Ref.: I-ED SUNC-O-LE.1 Las Esclavas_Serv. Urb._ (mar 26)
Departamento: Planeamiento y Gestión Urbanística
Servicio: Urbanización e Infraestructuras
Expediente: PL 66/2018
Situación: SUNC-O-LE.1 Las Esclavas
Promotor: ABU Las Esclavas s.l. (Antes Pacasmayo s.l.)
Junta de Distrito: nº 2 Málaga Este
Asunto: Informe de supervisión a nueva documentación técnica

INFORME

Escalera de conexión entre la senda peatonal y el vial 1

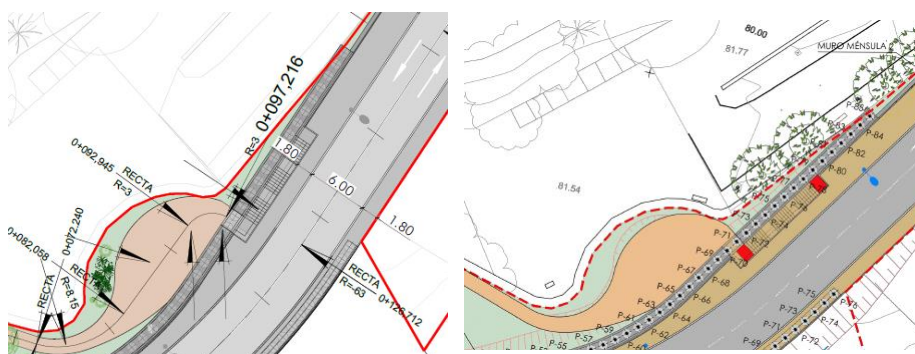
En el documento aprobado, el trazado de la senda peatonal, en su tramo final, confluía con el vial 1, atravesando la coronación del muro de sostenimiento de dicho vial.

Durante la revisión técnica del Proyecto de Urbanización que se tramita paralelamente en el Departamento de Arquitectura, el Servicio de Control de Obras de iniciativa privada, puso de manifiesto la necesidad de detallar la definición constructiva del encuentro entre el muro de contención de la propia senda y la viga de atado de la pantalla de pilotes que sostiene el vial.

Con objeto de facilitar la ejecución, el equipo redactor ha propuesto, como mejora, la sustitución del último tramo en rampa, por una escalera que desciende hasta el vial 1, ajustando para ello el perfil longitudinal de la senda en su tramo final. Esta solución viabiliza el paso estructural del sendero sobre la coronación del muro y simplifica la compleja conexión entre los sistemas de contención.

Según el informe emitido por la Sección de Información Geográfica, tras la comprobación de las cotas de inicio y final de la escalera, se verifica que éstas resultan acordes y coincidentes con las rasantes definidas en los perfiles longitudinales, tanto de la senda peatonal como del vial 1, por lo que el ajuste se considera correcto, desde el punto de vista geométrico y altimétrico.

En consecuencia, el cambio introducido, de carácter estrictamente constructivo, responde a la necesidad de mejorar la viabilidad de las obras de urbanización, sin alterar ni la ordenación pormenorizada del ámbito y de los espacios libres, ni el trazado viario, ni las determinaciones sustantivas del instrumento de planeamiento. Por ello, no se considera que dicho ajuste técnico constituya una modificación sustancial del Estudio de Detalle aprobado inicialmente.

Propuesta de reordenación viaria en la confluencia del vial 1 con calle Azafrán

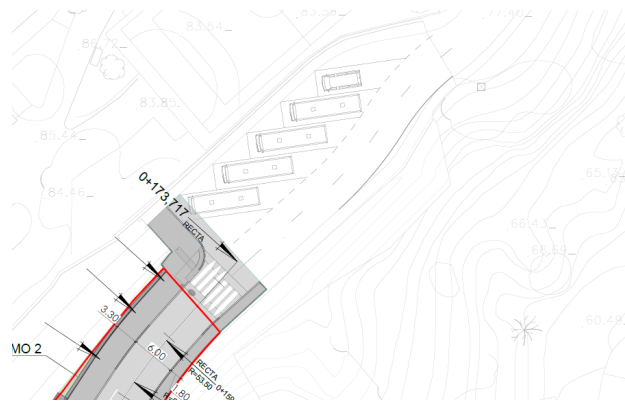
1. Se resuelve con el nivel de detalle adecuado la afección sobre la ubicación actual de las paradas de autobús escolar que dan servicio al equipamiento educativo colindante, garantizando, al mismo tiempo, la continuidad de los carriles de circulación rodada del vial 1 propuesto, en su confluencia con la calle Azafrán.

Se propone un nuevo paso peatonal sobreelevado, así como su correspondiente señalización, que protege la salida escolar y la circulación peatonal del encuentro.

Se actualizan los planos de urbanización, siendo la definición detallada de la señalización viaria, tanto vertical como horizontal, objeto del correspondiente Proyecto de Urbanización.

Propuesta de reurbanización en c/ Rosalía de Castro para configuración de itinerario peatonal accesible

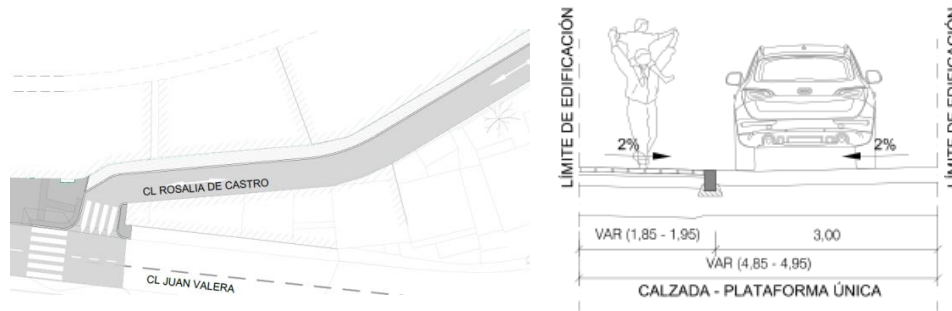
- Se modifica el diseño de la urbanización correspondiente a la solución viaria prevista para la calle Rosalía de Castro y su encuentro con la calle Juan Valera, con el objeto de configurar un itinerario peatonal accesible.

Para ello, en el tramo existente de la calle Rosalía de Castro —actualmente urbanizado y cuyo ancho de sección viaria se encuentra condicionado por los muros de parcelas edificadas colindantes, lo que impide su ampliación— se propone una reurbanización en plataforma única hasta la confluencia con la calle Juan Valera. En dicha solución se diferencian, material y visualmente, las zonas de circulación y de prioridad peatonal, con un ancho superior al mínimo exigido por la normativa vigente (1,80 m).

En el segundo tramo, colindante con la futura parcela residencial destinada a vivienda protegida, se plantea una sección transversal compuesta por calzada de doble sentido de circulación, aparcamiento en línea y acerado, cumpliendo en todo caso las condiciones de accesibilidad establecidas por la normativa aplicable.

Como consecuencia de estas modificaciones, se actualizan los planos de urbanización del Estudio de Detalle, en planta, secciones y detalles.
